CONTRALORÍA
GENERAL DE LA REPÚBLICA DEL PERÚ

INFORME DE VISITA DE CONTROL N° 24736-2024-CG/GRAN-SVC

"RECEPCION DE LA OBRA: MEJORAMIENTO DEL SISTEMA DE RIEGO DEL CANAL SANTA CRUZ, DISTRITO DE COCHAPETÍ, PROVINCIA DE HUARMEY – DEPARTAMENTO DE ANCASH"

IMAGEN N° 1
PLANO DE CAJA DE CAMBIO DE SECCIÓN

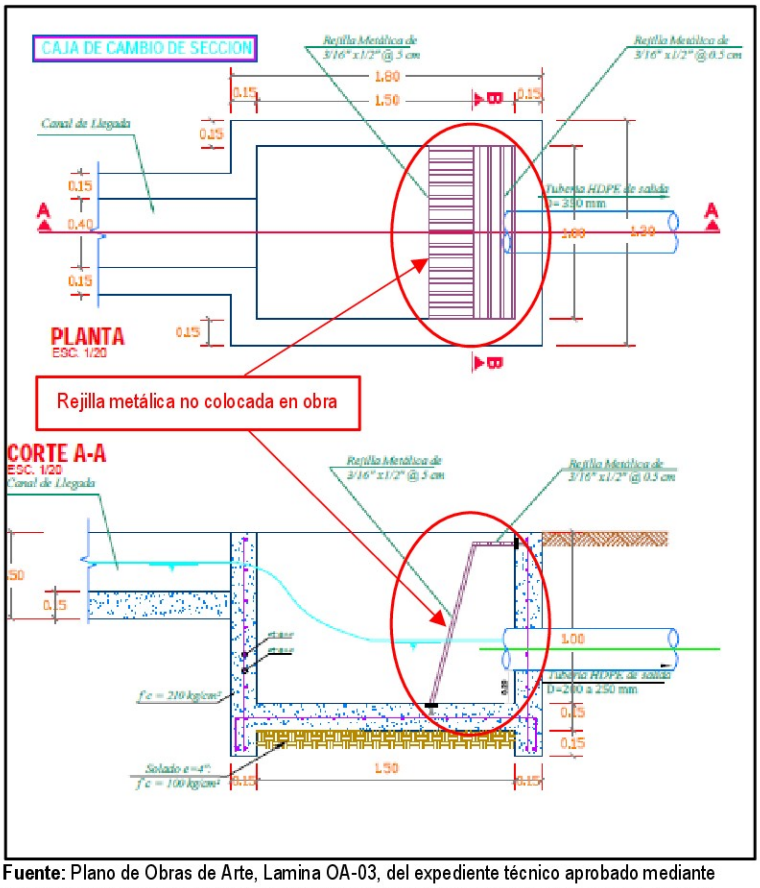
En tal sentido, de lo descrito anteriormente, se advierte que la sub partida 04.02.04.05 Estructura Metálica, ha sido ejecutada parcialmente, no habiéndose ejecutado el ítem 04.02.04.05.01 Rejilla Metálica, pese a haberse considerado su ejecución en la valorización n.° 9, al respecto, además, corresponde precisar que la no instalación de rejilla metálica no garantiza el permanente flujo del agua a lo largo de la tubería de trasvase, debido a la obstrucción que se generaría en el ingreso por elementos extraños, asimismo, luego de lo observado en la inspección física no se habría cumplido con garantizar la calidad de las obras ejecutadas en la caja de cambio de sección en la zona de empalme entre el muro de concreto y la tubería HDPE.

> **"Partida 04.02: Obras de Arte**
> **Sub Partida 04.02.04: Caja de Cambio de Sección**
> **Actividad 04.02.04.05 Estructura Metálica**
> **Ítem 04.02.04.05.01 Rejilla Metálica de 3/12x1/2" @ 5cm**,
> *(…)*
> *Descripción*
> *Las rejillas tienen por objeto restringir el ingreso de cuerpos flotantes al sistema de conducción, por tanto, deben tener la suficiente firmeza para soportar el empuje de una eventual acumulación de materiales en su frente.*
> *(…)"*

También, según el plano de Obras de Arte, OA 03 que figura en el expediente técnico aprobado, se considera el detalle de la rejilla de protección, tal como se muestra a continuación:

FOTOGRAFÍA N° 10 MATERIAL DE JUNTA DESPRENDIDO	FOTOGRAFÍA N° 11 JUNTA DE DILATACIÓN SIN JUNTA ASFALTICA

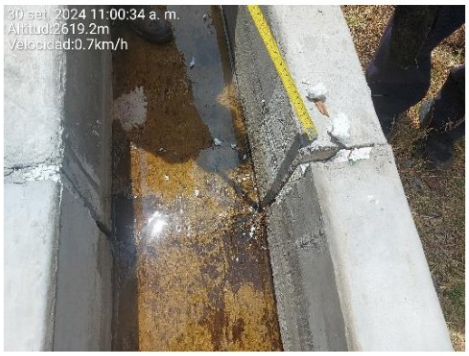
Durante la Inspección Física de la obra, que consta en al acta de 30 de setiembre de 2024, respecto a las juntas de dilatación del canal, se observa que a lo largo de todo el canal las juntas de dilatación se han sellado parcialmente utilizando un material impermeabilizante de características elastoméricas, las mismas que se han colocado muy superficialmente por encima del tecknoport que fue empleado como parte del encofrado durante el proceso de construcción en las zonas de unión de los bloques de concreto contiguos, el espesor del material impermeabilizante colocado en promedio es de aproximadamente 1 cm el mismo que en la mayoría de los puntos colocados se viene desprendiendo dejando la junta expuesta al flujo del agua, asimismo, entre las progresivas 0+520 a 0+631 se observa que no se ha colocado la junta asfáltica y se han impermeabilizado las juntas de dilatación, situación que se muestra de manera evidente en las fotografías siguientes:

Del cuadro anterior, se advierte que las juntas de dilatación contemplan su ejecución mediante el uso de asfalto y arena gruesa, no obstante, se evidencia que en las juntas de dilatación que han sido ejecutadas se ha empleado un material distinto al proyectado y que además éste no rellena el total del espesor de las juntas.

Al respecto, como se advierte; las observaciones indican **mejorar** del sellado de las juntas de dilatación, sin embargo, no especifica si dicha mejora debería hacerse con el material considerado en el expediente técnico aprobado con la Resolución Gerencial Sub Regional n.° 330-2021-REGION ANCASH/SRP/G de 20 de octubre de 2021.
